リサイクル燃料貯蔵株式会社	
提出日	2022年3月25日
管理表No.	0209-42 改訂01

項目	コメント内容
計測制御 (第17条) 放射線管理 (第18条)	<p>添付 12P2 2.1(PDF2496), 添付 14P3 2.2(PDF2565), 添付 19-4-2-1(PDF2890)</p> <p>事業変更許可において、「測定データを記録及び表示する機能を有した表示装置を設けるとともに、測定値が異常な値を示した場合には警報を発報する設計とする」としているが、</p> <ol style="list-style-type: none"> 1. 設工認申請書においては、「測定したデータはキャスク監視盤に記録する」としているが、キャスク監視盤は表示・警報装置を構成する機器と考えてよいか。 2. 計測設備の測定データが警報設定値に達したかどうかの判定はどの機器で行っているのか(キャスク監視盤, 表示・警報装置のいずれか) 3. 放射線監視装置の測定データが警報設定値に達したかどうかの判定はどの機器で行っているのか(環境監視盤, エリア放射線モニタ監視盤, キャスク監視盤, 表示・警報装置, のいずれか)
	<p>3月9日 追加コメント</p> <p>「キャスク監視盤は表示・警報装置が機能を実現するためには必要な設備ではあるが、設備の構成としては異なる機器である」との回答があったが、事業許可における表示装置の「測定データを記録」する機能が設工認の申請機器に含まれていると判断できない。事業許可と整合していることを説明すること。</p>

添付 19-4-2-2 蓋間圧力検出器の系統図

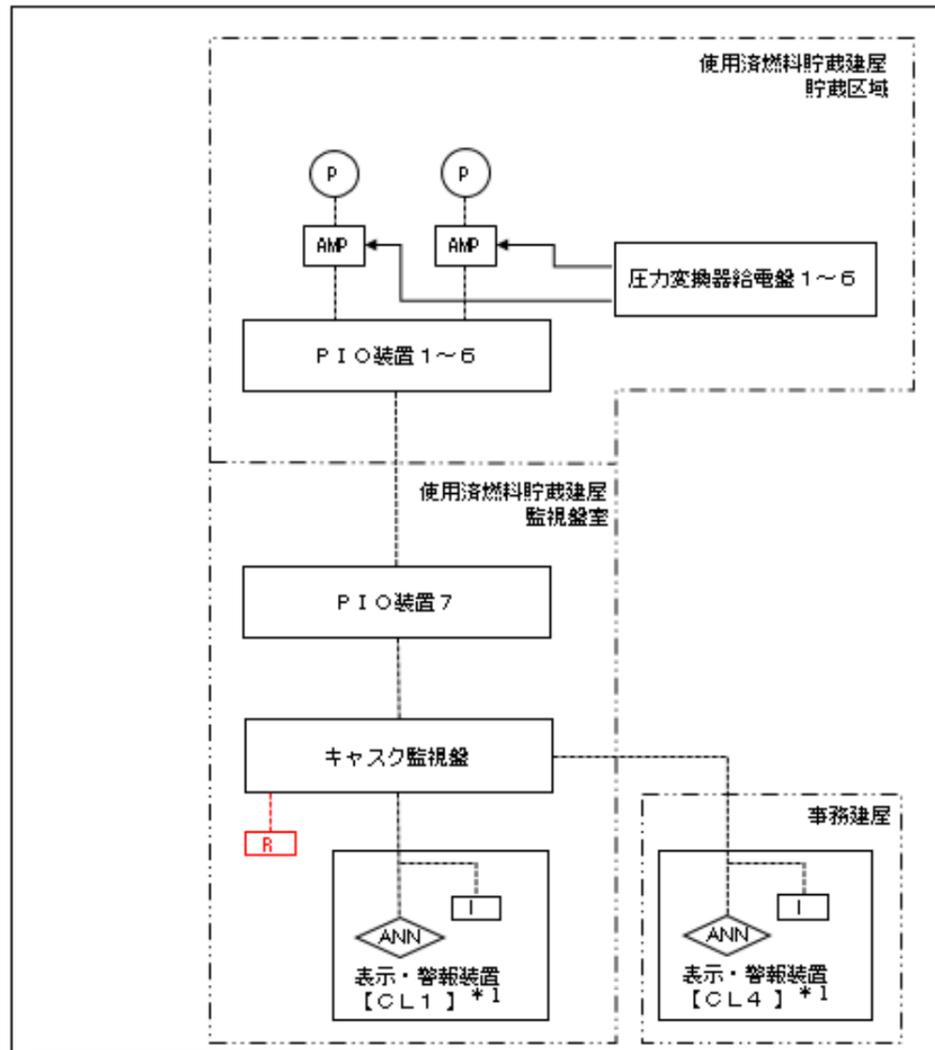
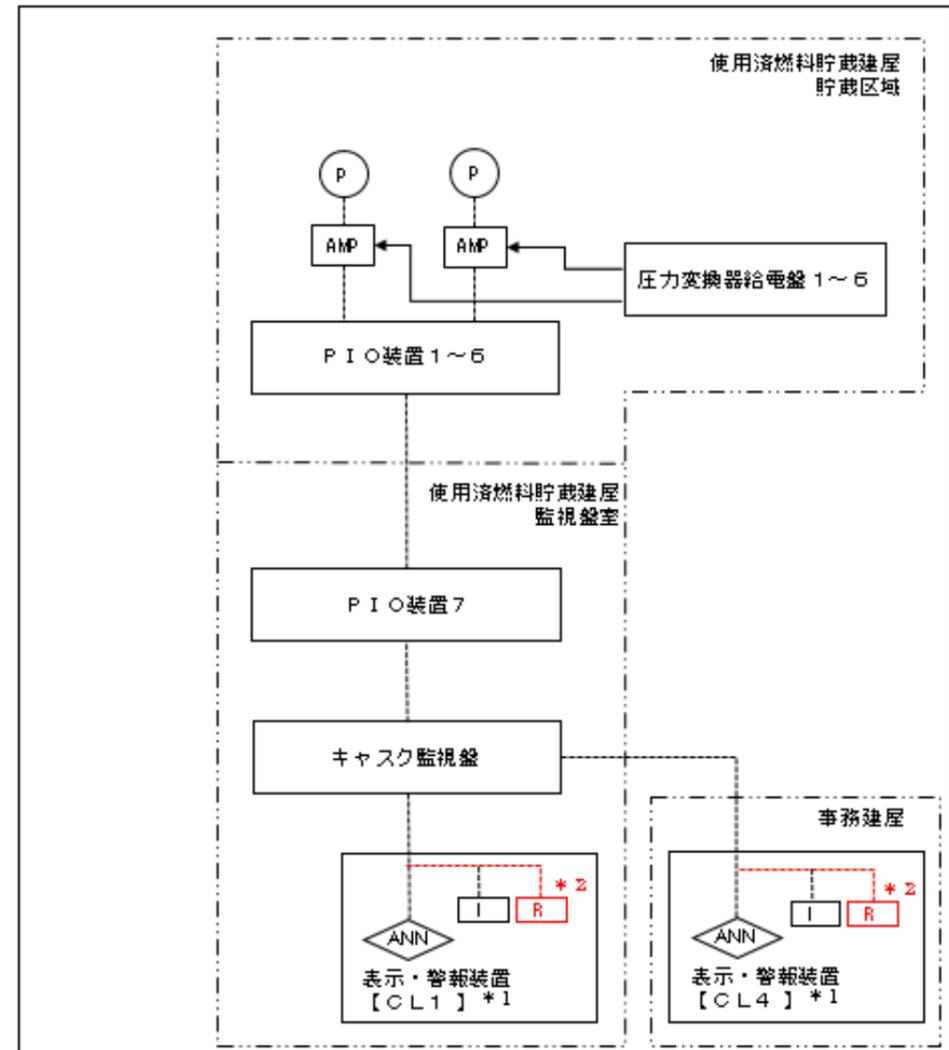
添付 19-4-2 計測設備の系統図と添付 19-4-3 放射線監視設備の系統図において、表示・警報装置に記録に関する記載がないことから、記録機能を明確にするために修正を行う。

*1: [] は機器名称を示す
*2: 記録媒体へ記録

・表示・警報装置の記録機能の明確化
